改善箇所説明図 1

基準不適合発生箇所

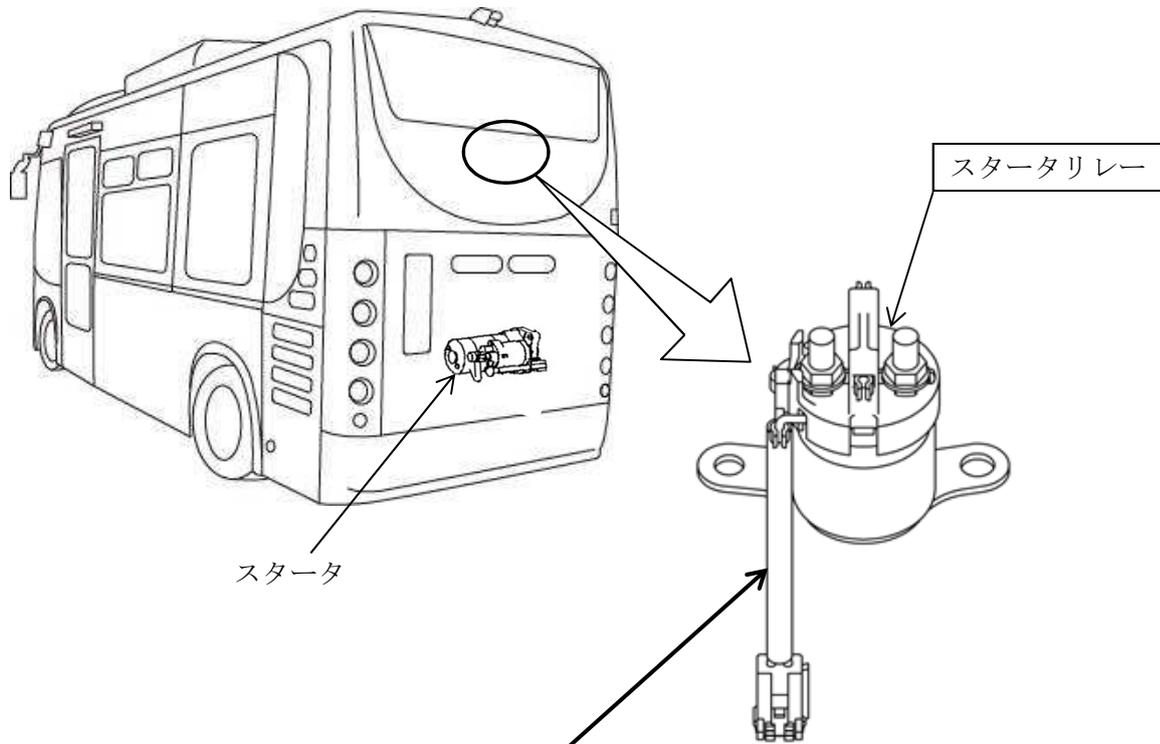
小型ノンステップバスのスタータリレーにおいて、接点の構造が不適切なため、始動時にスタータが噛み合わなかった場合に流れる電流により、当該接点が荒れるものがある。そのため、そのまま使用を続けると、当該接点が溶着し、最悪の場合、スタータが焼損するおそれがある。

全車両、当該スタータリレーを対策品に交換する。

識別:改善済車両にはシリアルナンバープレートの右下に白色ペイントを塗布する。
